改善箇所説明図

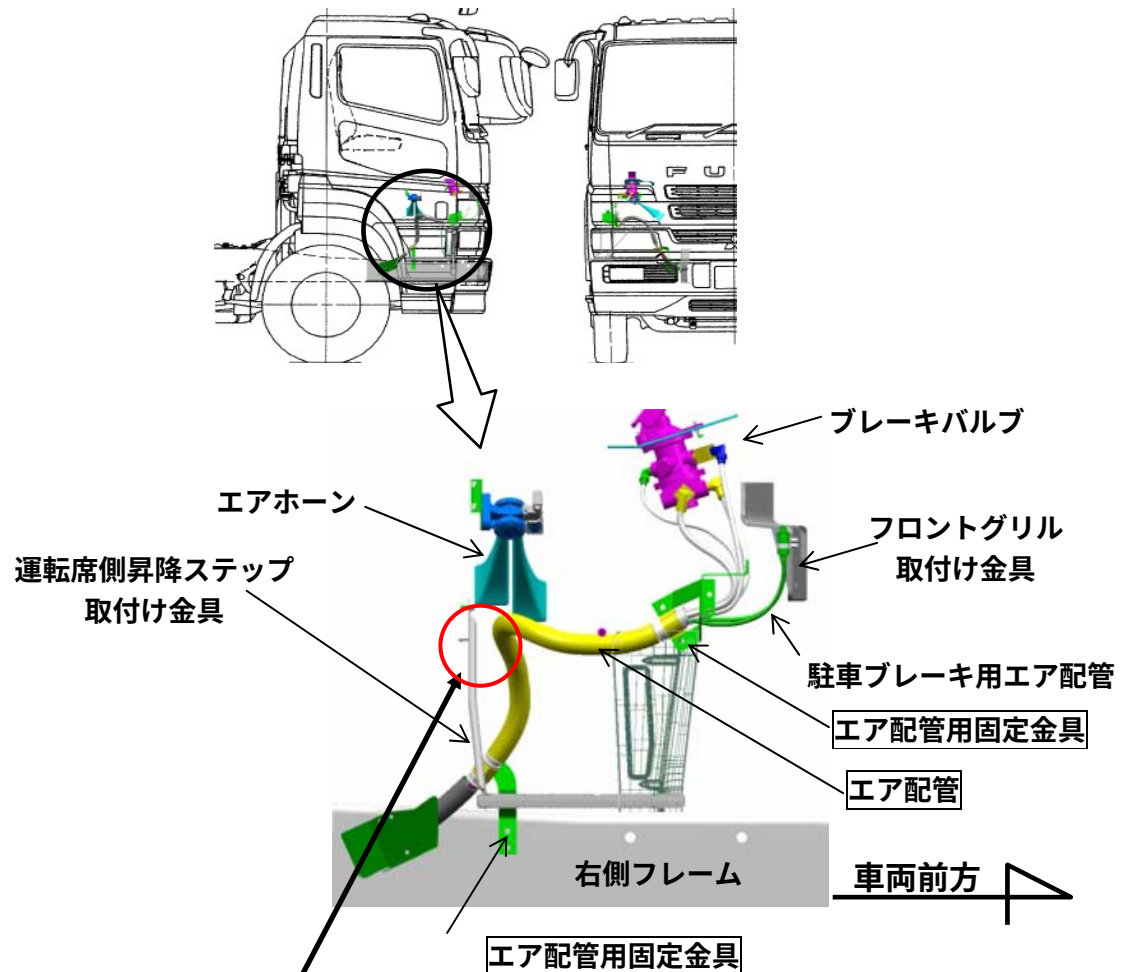
基準不適合発生箇所

ブレーキエア配管の取り回しが不適切なため、当該配管が、運転席側乗降ステップ取付け金具と干渉するものがある。

そのため、そのままの状態で使用すると、走行中の振動等により、当該配管が損傷し、最悪の場合、エアが漏れ、警音器が不鳴りとなる、又は、制動力が低下する、あるいは、駐車ブレーキが予期せず作動するおそれがある。

全車両、当該エア配管の固定用金具を対策品と交換し、配管の取り回しを変更する。また、取り回しの変更に伴い、駐車ブレーキ用エア配管にコルゲートチューブ、及びフロントグリル取付け金具にプロテクタを追加装着する。

なお、当該エア配管を点検し、損傷がある場合には、補修する。
